일련 번호 : 광주전남지부 - ⑩				
대상 부서 : 안전시설부				
처분연월	행정상 조치	신분상 조치(명)	재정상 조치	
			조치방법(건)	금 액(원)
2025. 9.	통 보	-	-	-

□ 제 목 : 교통사고 잦은 곳 기본설계 보고서 작성업무 미흡

[그림 1] 안전지대 표시 설치 예시도

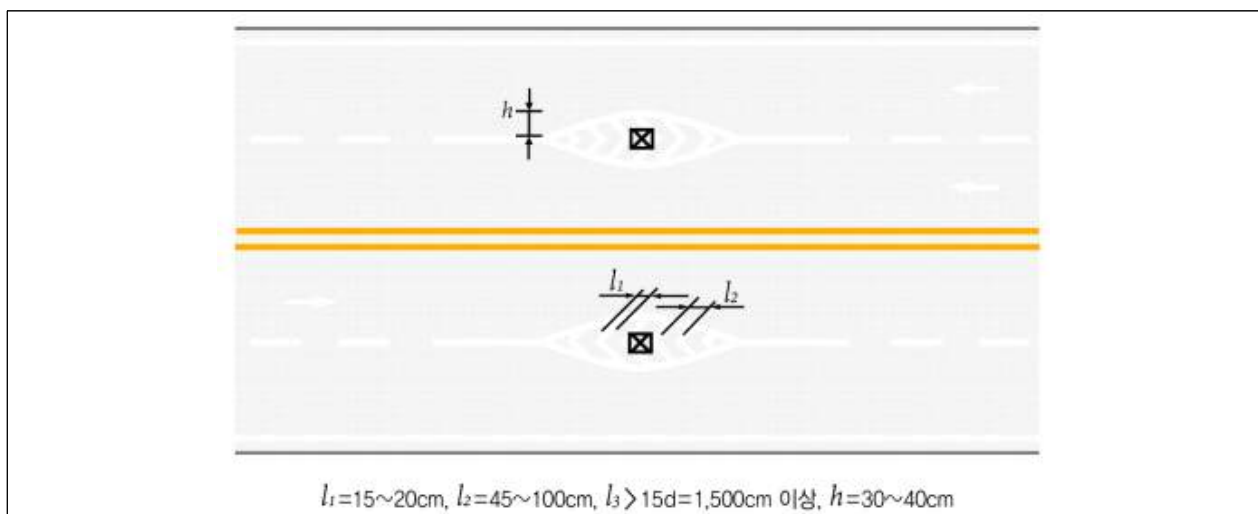
또한 「2024 교통노면표시 설치·관리 업무편람」에 따르면 안전지대 내부는 차량의 진행방향과 동일한 사선으로 설치하도록 권장하고 있다.

그런데 안전시설부는 2024년 교통사고 잦은 곳 기본설계 보고서를 작성하면서 개선공사 전후 교통사고 비교 그래프의 공사 후 발생건수와 공사 전 사상자 수를 바꾸어 적용했고, 사업대상 지점 일부 개선도에서 안전지대를 차량의 진행방향과 반대방향으로 설계한 것이 확인됐다.
